**INFORME Y PROPUESTA DE MODIFICACIÓN NO PREVISTA EN LA  
DOCUMENTACIÓN QUE RIGE LA LICITACIÓN DEL CONTRATO Nº  
136/2018 “OBRAS DE MEJORA DEL ABASTECIMIENTO A SEVILLA  
LA NUEVA”**

**MODIFICACIÓN Nº 4. APROBACIÓN DE PRECIOS.  
PRECIOS DEL PC-116 AL PC-129**

**OBRAS DE MEJORA DEL ABASTECIMIENTO A SEVILLA LA NUEVA  
(Contrato nº 136/2018)**

*Ilustración 1. Grúa pluma de columna*

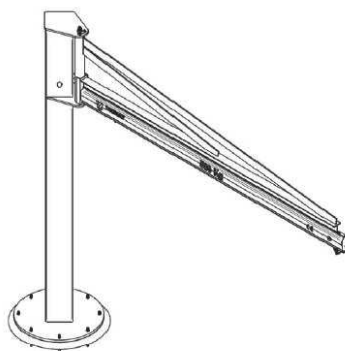
En el proyecto no estaba prevista la necesidad de la carga de elementos pesados bajo el forjado de la sala de instrumentación. El cambio de la distribución de la sala de válvulas y de bombeo, incluyendo en el interior el bypass y las reductoras, solo ha sido necesaria la instalación de uno de los puentes grúas pero se ha quedado una zona inaccesible para dicho puente grúa bajo el forjado de la sala de instrumentación.

Para el montaje y desmontaje de piezas de la conducción de manera segura bajo el forjado de la sala de instrumentación, es necesario la instalación de una grúa pluma de columna con polipasto manual. En dicha zona el puente grúa no puede acceder, existiendo en estos puntos elementos que pesan de 204 a 80 kg. Además, durante los trabajos de un posible desmontaje de algún tramo de tubería bajo el forjado sería necesario mantener elevado un peso de unos 160 kg.

Por tanto, por razones de Seguridad y Salud en fase de explotación de las instalaciones, se hace necesario la incorporación del presente precio contradictorio, permitiendo que las labores de mantenimiento futuras se hagan de manera segura reduciendo los riesgos laborales.

PC-116. (ud) Suministro y montaje de columna tirante con capacidad de carga de 500 kg, longitud de brazo de 4 m y altura bajo brazo de 3 m, ángulo de giro 270° ,tipo de giro manual, acabado en amarillo 1021, equipado con polipasto manual PAK.
